**Accord de 1958 : Examen de projets d'amendements
à des Règlements ONU existants, soumis par le GRE**

Proposition de complément 2 à la série 06 d'amendements au Règlement ONU n° 10 (Compatibilité électromagnétique)

Communication de Groupe de travail de l'éclairage et de la signalisation lumineuse* **

« Figure 1
Surface horizontale dégagée, libre de toute réflexion électromagnétique
Délimitation de la surface définie par une ellipse

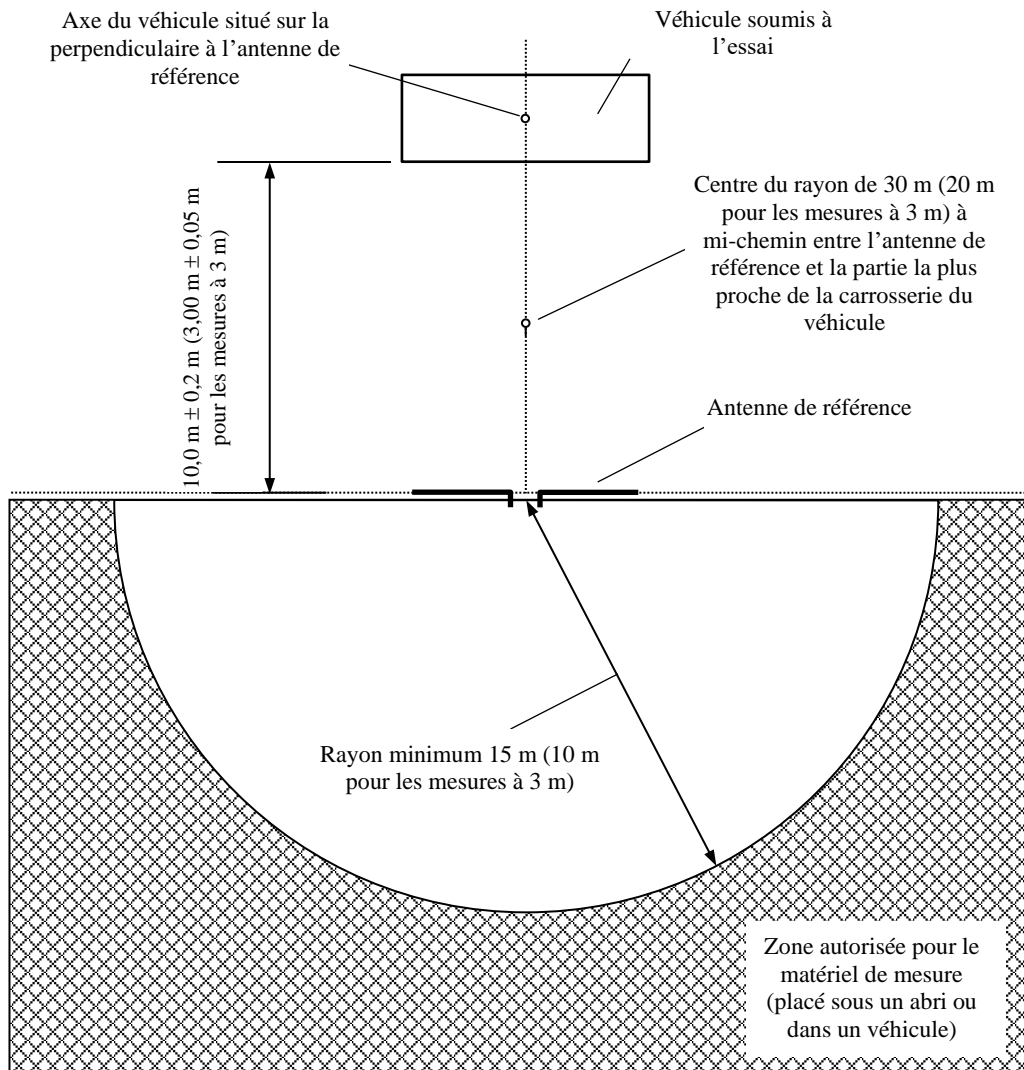
Annexe 4, appendice 1, figure 1, lire :
